# 第15回 木曾三川下流域自然再生検討会

## 【意見ヒアリングにおける主な指摘事項とその対応方針】

国土交通省 木曾川下流河川事務所

### 【干潟再生箇所の面積把握について】

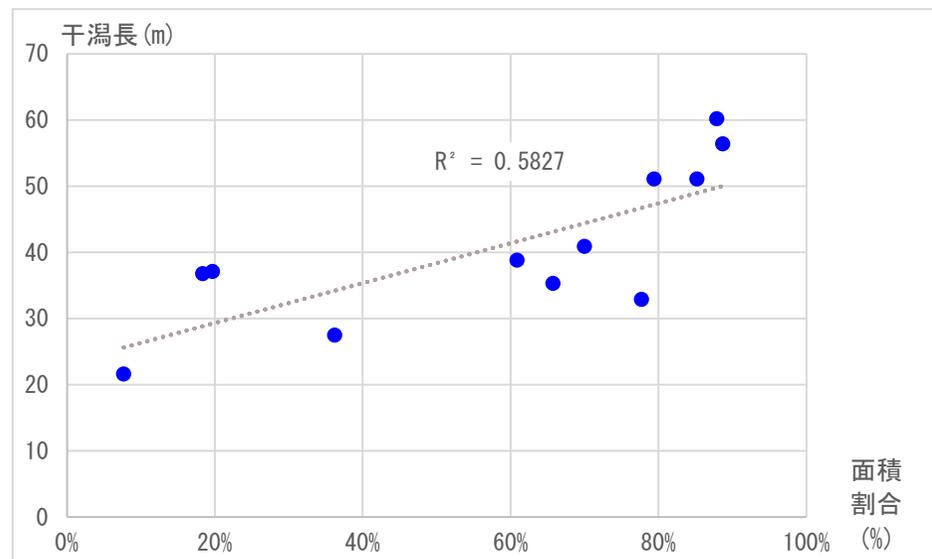
23				河床の上に石、木枠、ヨシ根土等を重ねて施工しているが、木枠が劣化すると出水・波浪等に伴って根土が流出する可能性が考えられる。	総合評価の結果から、水衝部や水当たりの強い箇所では木かごや木柵を用いた再生手法を実施した場合、モニタリング評価が低い傾向にあった。これらの結果や、頂いたご意見を参考に、今後の整備での施工方法は検討していく。【資料⑤】	
24				鳥類の指標種であるオオヨシキリは当日の調査状況に左右される。また、オオヨシキリは渡り鳥であり移動性を有するため、一時的な滞在しかしておらず、個体数の計数による評価は非常に難しいと思われる。	頂いたご意見を参考に今後の評価の仕方は、検討していきたい。【資料⑤】	
25			藤田座長	ヨシ原再生箇所は再生面積自体が大きいわけではないため、周辺環境との連続性によりカヤネズミやオオヨシキリの生息が変わると思われる。	今後の評価のなかで、周辺環境との連続性に係る評価にも着手していきたい。【資料⑤】	
26		干潟	森照貴委員	干潟の場の形成状況の評価は、干潟長ではなく面積で行うべきである。	ご指摘の通り、今後のモニタリングでは面積集計を行っていく必要があると考える。空中写真測量成果のあるR3、4年度結果では、干潟長と面積割合の間に相関が確認されている( $R^2=0.58$ )。他地区でも同様の結果が得られるかは引き続きモニタリングを行う。【別紙①】【資料⑤】

- ・5-6月に干潟の干潮時に空中写真撮影を実施したR3、R4結果では、干潟の面積割合と干潟長で相関が確認された。
- ・干潟が十分に形成されていない地区等の状況については、今後精査が必要である。

### 【ヨシ根土採取場所一覧】

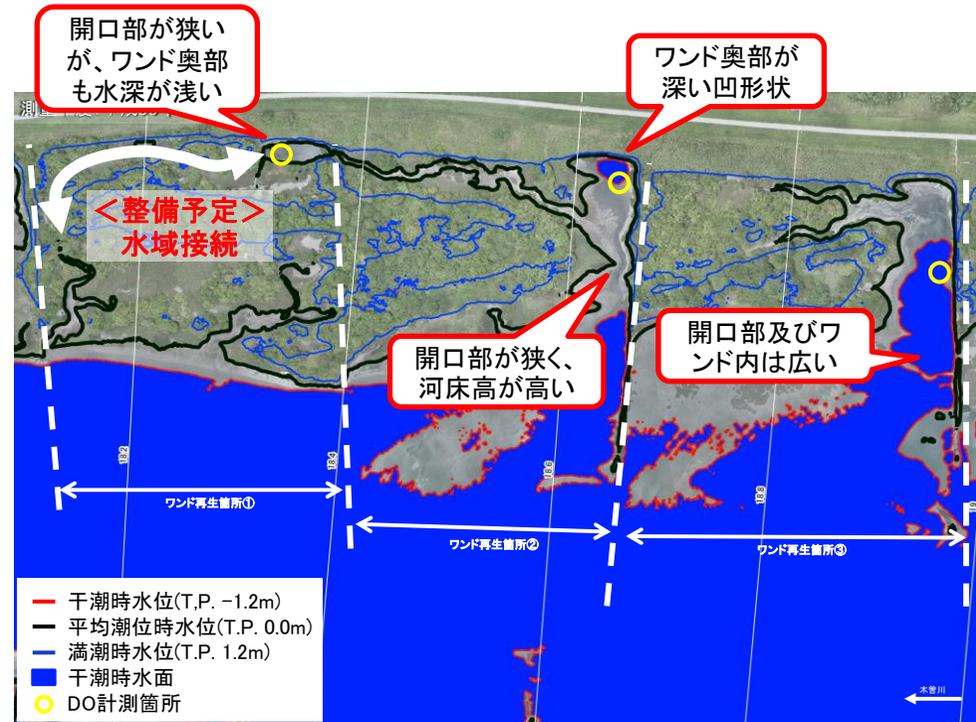
No.	大項目	小項目	委員名	意見	対応方針・対応状況	
18	R4モニタ結果	評価の仕方	森照貴委員	これまで実施してきた自然再生について、狙った通りの再生が実施できている箇所と上手くいっていない箇所があると思うが、上手くいっていない箇所については、原因究明を実施できているのか。	資料⑤にて、自然再生事業の総合評価を実施しており、その資料内で再生が不良である箇所の原因究明を実施している。 【資料⑤】	
19			藤田座長	評価の考え方について、「場の形成は増加」等の日本語が不十分であるため、「場の形成については、面積が増加」等のように修正を行うこと。	ご指摘の通り、記載の表現を修正した。【資料③、⑤】	
20	モニタリング手法	モニタリング手法	萱場委員	ヨシ原再生箇所、干潟再生箇所のいずれも場の面積集計を行っていく必要があると考える。特に、干潟再生箇所は既存の干潟長のモニタリングでは、面的な干潟の形成状況が不明瞭であり、干潟長の計測結果が面的な広がりやと相関がみられるか一度精査を行うべきである。	ご指摘の通り、今後のモニタリングでは面積集計を行っていく必要があると考える。空中写真測量成果のあるR3、4年度結果では、干潟長と面積割合の間に相関が確認されている( $R^2=0.58$ )。他地区でも同様の結果が得られるかは引き続きモニタリングを行う。【別紙①】【資料⑤】	
21			ヨシ原	萱場委員	ヨシ原再生の評価として、現状を整理するために面積自体がどのように変化しているか、一度整理が必要であると考えます。	モニタリングで一部実施されているUAV空撮の成果のみでは、ヨシとその他の多年生植物との判別が困難であるため、河川水辺の国勢調査の環境基図の成果を活用して整理を行う方法を検討する。
22			岩田委員	ヨシ原再生箇所の上坂手地区と千倉地区は、同一年度に同整備内容であるにも関わらず、傾向が違う理由は何か。ヨシ根土の移植元が違う可能性もあるかもしれない。	上坂手地区は水衝部に位置しており、物理環境に違いがみられた。なお、両地区のヨシ根土の移植元は概ね同じであった。【資料⑤】【別紙②】

- ・平成20年～21年に上坂手及び千倉に投入されたヨシ根土の採取場所は揖斐川右岸の5.8k付近であった。
- ・平成21年に千倉に投入されたヨシ根土の採取場所は揖斐川右岸5.6k付近であり、上記の環境と大きな違いはないと考えられる。

## No. 38への対応

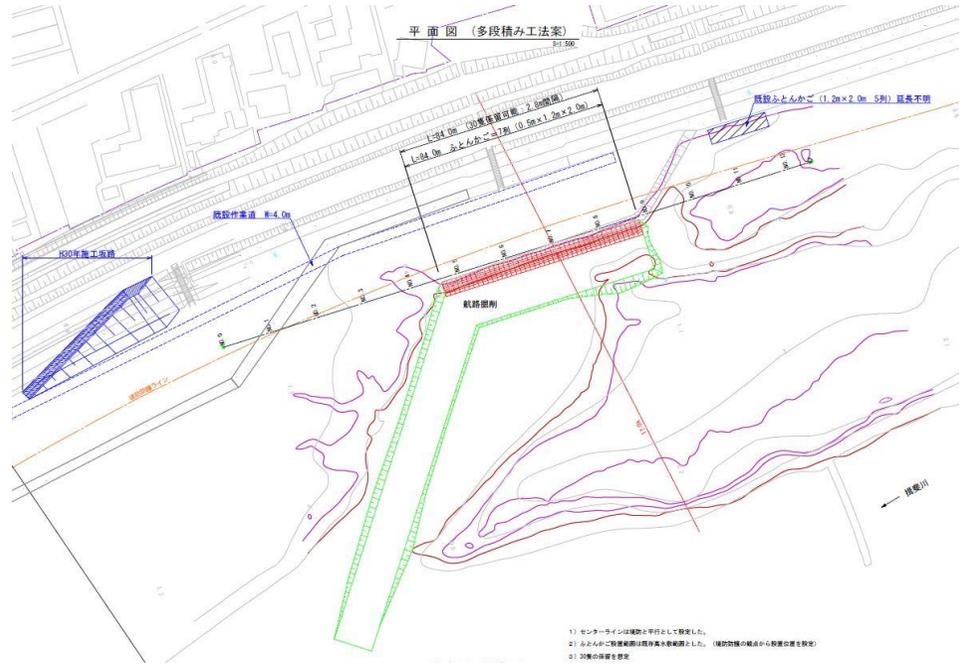
No.	大項目	小項目	委員名	意見	対応方針・対応状況
34	R4モニタ結果	ワンド	萱場委員	ワンド再生箇所②のDOに関連して、貧酸素水塊の割合が一定以上になるとイシガイ類の生残率も低下することに言及した既往知見がある。ワンド再生箇所②では、既往知見に当てはめると非常に悪い環境であり、溶存酸素量の改善が今後の課題になると思われる。	ワンド②は地形的に開口部が狭く、河床高が高いことに加えてワンド奥部が深い凹形状になっているため、他観測地点よりも水交換がされにくいことが考えられる。 今後、ワンド①と②の水域を接続し水循環ができるように整備することも検討しており、それらの整備以降の状況も踏まえ、溶存酸素量の改善について検討していきたい。【別紙②】
35			藤田座長	ワンドの調査項目について、鳥類は魚類、底生動物を採餌するため、何かしらの調査を試みたほうが良いのではないかと。	短期調査の考え方として、まずは場の形成状況を評価していき、中長期の段階に入ってから高次生物の生息状況についても調査を試みると考えている。整備前の状況については、河川水辺の国勢調査結果等を踏まえて、整理していきたい。
36				DOは曇りや雨の天候が続くと低下する傾向がある。ワンド再生箇所②はpHの日変動の少ない日にDOの値も低下傾向にあり、天候を含め要因を検討する必要がある。	ワンド①陸側及びワンド③では、降水量が少ない日が続くとDOの日変動が大きくなり、日照時間が長い場合にDOが上昇する傾向がみられたが、ワンド②では異なる動向をとることもあった。ワンド②は、水交換の有無といった天候以外の要因も関係する可能性が考えられる。【別紙③】
37				ワンド再生箇所の散策路付近について、水深が深くなっている箇所があるが、利用を考えると水深が深くなっている箇所では注意喚起を実施できるようにしたほうが良い。	ご助言いただいた通り、散策路付近については利用者の安全性も考慮し、整備を進める。
38				ワンド再生箇所の伐採した樹木の樹齡が分かるようであれば、情報提供いただきたい。	伐採を行っている施工業者に確認したところ、代表的な樹木の年輪数は30～40本程度であった。【別紙③】

年輪数42本

年輪数32本

年輪数35本
